モーターやアンプが**生産中止**… でも**置換え**すればまだ使えます。

対象機種：FH40 II, FH45 II, FH55S, FH63S, FH80 II, FH100 II

弊社製マシニングセンタのATC軸・マガジン軸に使用しております、モーター・アンプの生産終了に伴い、
現行代替品による置換えを下記にてご提案させていただきます。

2023年7月
株式会社ジェイテクト
工作機械・システム事業本部
カスタマーサポート部
No.CS3001J-0a

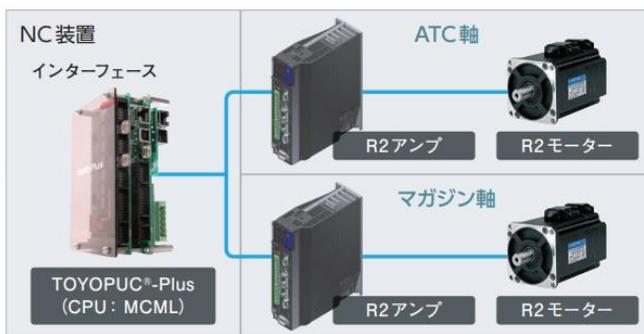
- ① MG-IOインターフェイス ▶ TOYOPUC®-Plus (CPU, MCML)
- ② MG-Uアンプ・AP-Mモーター ▶ R2アンプ・R2モーター
- ③ モーター取り付けアダプタ製作、減速機入力軸製作

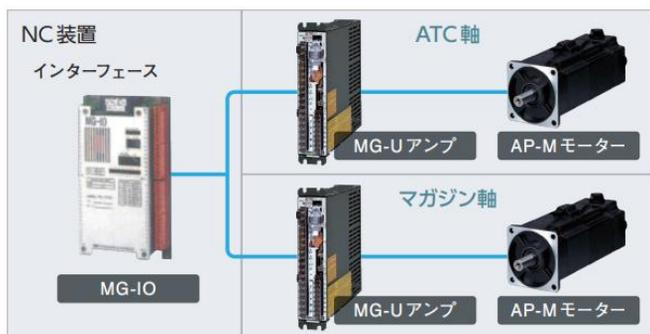
- ① MC1 ▶ TOYOPUC®-PC3JX, CPU, LINK2
- ② MC1Kアンプ・モーター ▶ R2アンプ・R2モーター
- ③ モーター取り付けアダプタ製作、減速機入力軸製作
